# REACTIENOTA OVERLEG EN INSPRAAK BESTEMMINGSPLAN SNEEK – HET EILAND

# 1. INLEIDING

Het voorontwerpbestemmingsplan *Sneek – Het Eiland* is in het kader van het vooroverleg naar de wettelijke overlegpartners gestuurd. Tijdens het vooroverleg werd hen gelegenheid geboden een overlegreactie in te dienen. Hierop zijn vier overlegreacties ingediend door Provincie Fryslân, Brandweer Fryslân, Wetterskip Fryslân, Gasunie en Liander.

Figuur 1: Ligging bouwvlak geldend bestemmingsplan 'Eiland – De Domp'

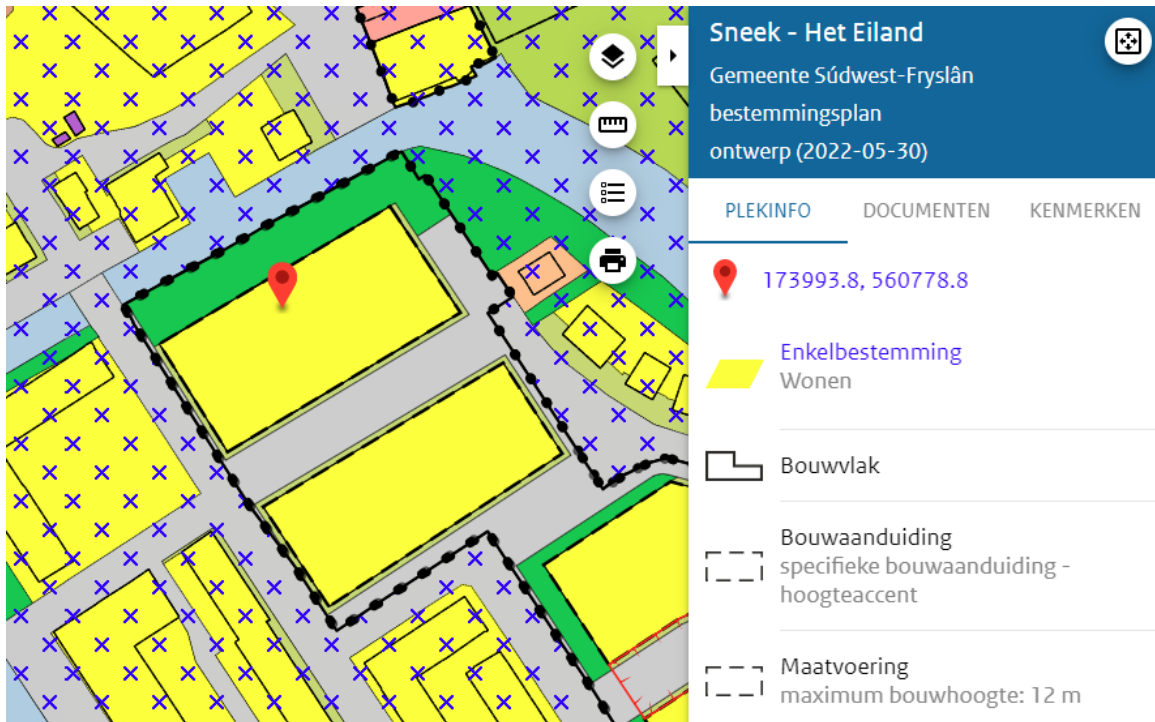
Door een andere bewoner ten noorden van het plangebied is aangegeven dat de nieuwe woongebouwen niet hoger mogen worden dan 4 bouwlagen. Indien dat zo is, wordt er geen bezwaar gemaakt.

*In de basis geldt voor het meest noordoostelijke bouwvlak in het plangebied een maximum bouwhoogte van 12 meter. Dit komt overeen met 4 bouwlagen, zoals de inspreker aangeeft. Ook komt dit overeen met de huidige planologische mogelijkheden. Er geldt daarnaast ook een regeling dat 30% van dit bouwvlak ingevuld mag worden met een bouwhoogte van 18 meter, waarbij er 6 bouwlagen mogelijk zijn. Ten opzichte van de mogelijkheden uit het geldende bestemmingsplan worden het bouwvlak in het nieuwe bestemmingsplan meer naar achteren gelegd, zoals op de volgende figuren is te zien.*

*Mede vanwege deze grotere afstand tot de bebouwing aan de overkant van het water, is het stedenbouwkundig verantwoord om een hogere bouwhoogte mogelijk te maken in dit deel van het plangebied. De stedenbouwkundige motivatie hiervan is in het beeldkwaliteitplan aangegeven, dat als bijlage bij het bestemmingsplan is opgenomen.*

*Afbeelding 1.2 Ligging plangebied ten opzichte van de directe omgeving.*

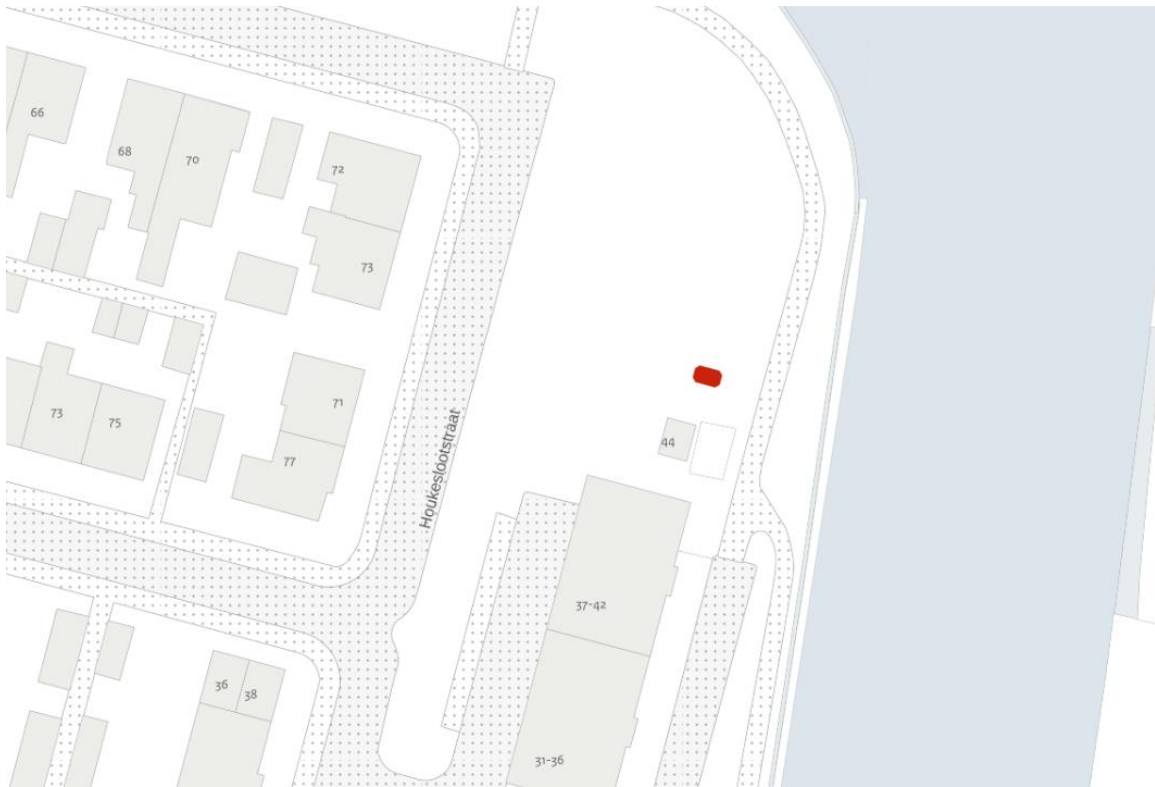
In het plangebied ligt een gasdrukmeet- en regelstation van Liander, gelegen aan de Gangboord, naast nr. 44,

Zie rode cirkel in onderstaande afbeelding en rode punt in de kaart eronder.

Het gasdrukmeet- en regelstation is een type B-inrichting in de zin van het Activiteitenbesluit. Op dit station zijn de regels uit de Wet milieubeheer en het Besluit algemene regels voor inrichtingen milieubeheer (hierna: Activiteitenbesluit) van toepassing. Gelet op de ruimtelijke uitstraling van het bovengenoemde station, zie de veiligheidsafstanden in artikel 3.12 lid 6 van het Activiteitenbesluit, willen wij u vragen het gasdrukmeet- en regelstation binnen de bovengenoemde bestemming te koppelen aan de functieaanduiding 'nutsvoorziening' op de verbeelding en te voorzien van de daarbij behorende veiligheidscontour (Activiteitenbesluit - zone). Door deze wijze van bestemmen is de aanwezigheid van een gasdrukmeet- en regelstation voor derden zichtbaar en wordt beter geborgd dat de veiligheidsafstanden ten opzichte van respectievelijk kwetsbare objecten en beperkt kwetsbare objecten nu en in de toekomst in acht worden genomen.

*Het gasdrukmeet- en regelstation is gelegen buiten het plangebied van dit bestemmingsplan. In het bestemmingsplan 'Eiland – De Domp' is dit op een passende wijze geregeld door middel van de*

*bestemming 'Bedrijf – Nutsvoorzieningen'. De aanwezigheid van deze nutsvoorziening blijft ook na vaststelling van het nieuwe bestemmingsplan zichtbaar voor derden. De veiligheidscontour volgt, zoals Liander zelf ook aangeeft, uit artikel 3.12, lid 6 van het Activiteitenbesluit. Daarmee is al geborgd dat veiligheidsafstanden in acht worden genomen. Hiermee dient in een traject voor een aanvraag omgevingsvergunning al rekening te worden gehouden. Dergelijke afstanden hoeven niet nog eens in het bestemmingsplan geregeld te worden.*
